平成23年(2011年)3月28日

箕面市上下水道局水道工務課長

共同住宅等三階建て以上直結給水の親メーター 下流側仕切弁の設置について (お知らせ)

1. φ40mm以下の場合

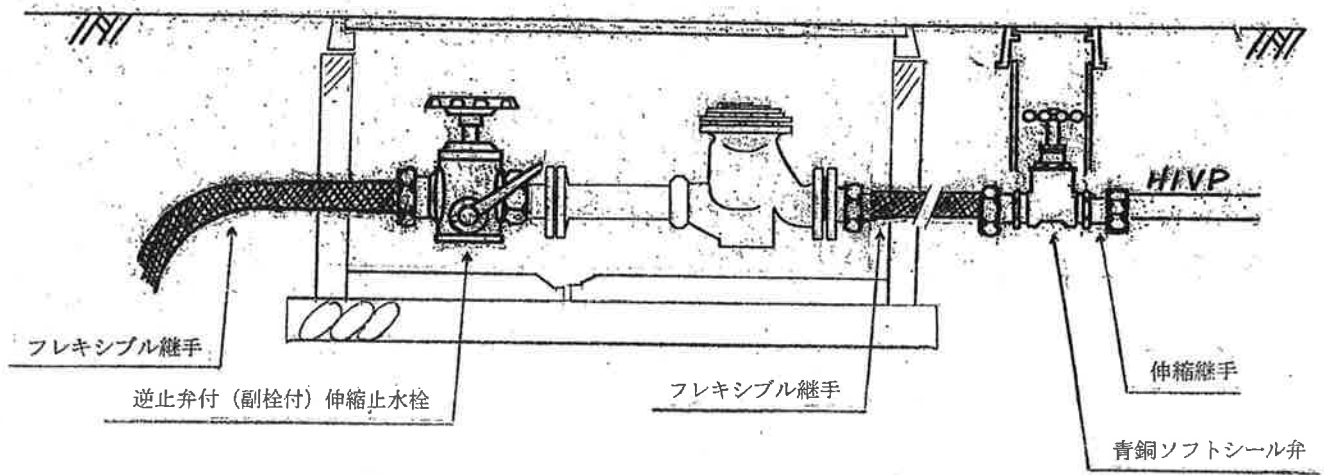
平素は、本市水道事業諸般にわたり格別のご協力をいただき有難うございます。標題のことについて、4月1日付けで下記のとおり口径50mm以下の親メーター下流側に仕切弁を設置するため一部変更いたしますので、下記のとおりお知らせいたします。

[変更理由] 検査満了に伴う親メーター取替え等、下流側の逆流水を防止するため。
